Mission régionale d'autorité environnementale
ÎLE-DE-FRANCE

**Avis délibéré
sur le projet de datacenter Equinix PA16 à
Argenteuil (Val d'Oise)**

**N° APJIF-2025-042
du 23/04/2025**

Illustration 2 : plan de masse du projet (source RNT p13), les secteurs dédiés à la fourniture de l'électricité sont en partie basse du plan qui n'est pas orienté nord-sud mais est-ouest.

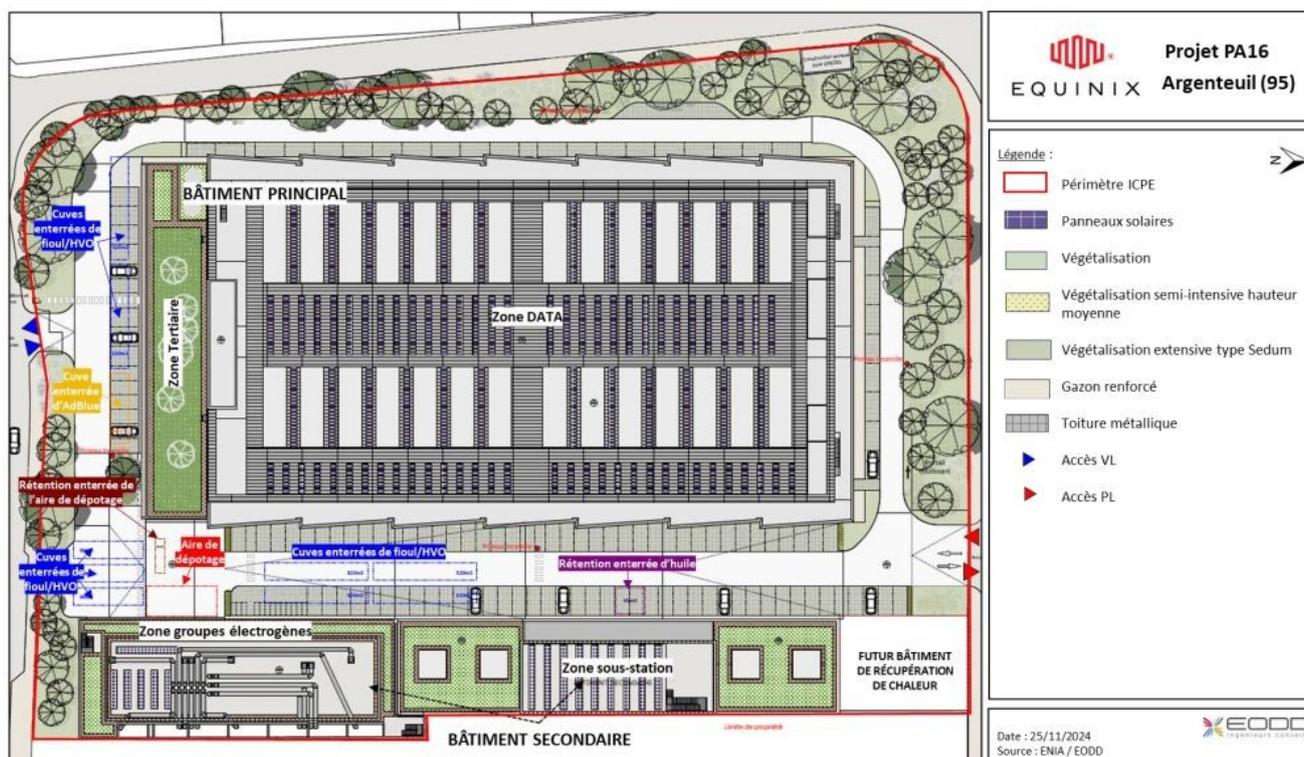
L'étude d'impact ne détaille pas les modalités de réalisation du raccordement, à savoir la localisation du linéaire, la profondeur d'enterrement et les modalités de connexion aux sous-stations électriques (transformation, puissance maximale délivrée par bâtiment). L'étude d'impact présente en effet une localisation du poste électrique « Cormeilles » et précise que le périmètre des fuseaux de passage pour les futures liaisons électriques souterraines est actuellement en cours d'étude (P5 EIE p.310)⁶. Pour l'Autorité environnementale, conformément aux principes édictés par la réglementation européenne, l'alimentation électrique indispensable à l'exploitation du centre de données fait partie intégrante du projet. Les informations relatives au raccordement et les incidences de cet investissement doivent être intégrées à l'étude d'impact.

Les autres réseaux nécessaires au fonctionnement du datacenter (fibres optiques et réseau de chaleur) doivent également être décrits et leurs tracés depuis le datacenter représentés à l'échelle au moins de la zone industrielle afin d'évaluer les éventuels impacts de leur réalisation.

Le projet envisageant la récupération de la chaleur produite par le datacenter, il convient également de présenter son raccordement au réseau de chaleur urbain existant.

- mieux prendre en compte l'alimentation électrique sous maîtrise d'ouvrage RTE du centre de données ;
- compléter le dossier d'étude d'impact avec le raccordement au réseau de chaleur pour la valorisation de la chaleur fatale et par celui des cheminements des données numériques en précisant pour chacun de ses réseaux les travaux envisagés.

Illustration 3: vue 3 D du projet sans représentation du projet voisin PA12x et selon une vue de drone : un point de vue que personne ne devrait connaître. Avec ce type de représentation, la taille du bâtiment n'est pas perceptible réellement. Il est écrasé. (source P5 EIE p 282)

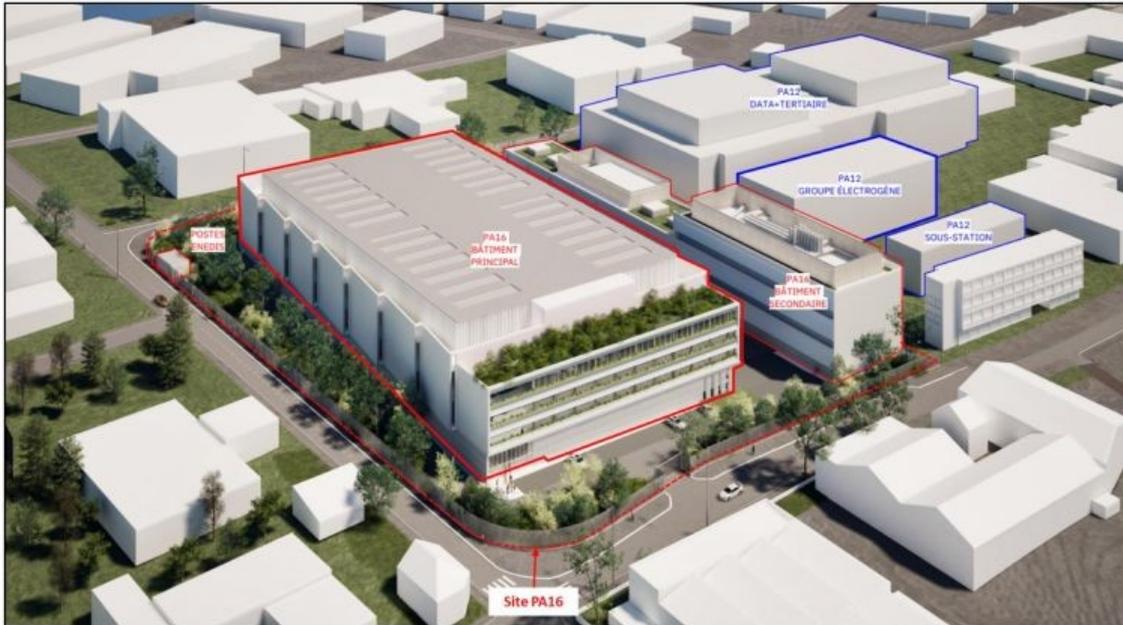
La présentation de l'insertion paysagère du projet donne à voir une projection tronquée. Ainsi, le dossier comprend un point de vue artificiel et non représentatif avec une vue de drone où ne figure pas le projet PA12x. En outre, cette vue de haut écrase le bâtiment alors que les piétons et les riverains auront à connaître d'un bâtiment à la fois plus haut et plus massif (l'absence de PA12x démassifie l'ensemble des deux structures – cf. EIE 282).

Ce parti pris doit être clairement explicité dans le biais de représentation qu'il introduit et complété de projections permettant une réception réaliste de ce que pourra être l'insertion paysagère. Cela vaut, notamment pour la taille et l'envergure du bâtiment concerné par la présente procédure, de l'ensemble des deux projets accolés mais également de la zone les entourant y compris en termes de végétalisation (le dossier offrant également une présentation de cette dernière biaisée, dans le sens, cette fois, d'abords particulièrement abondants en végétation).
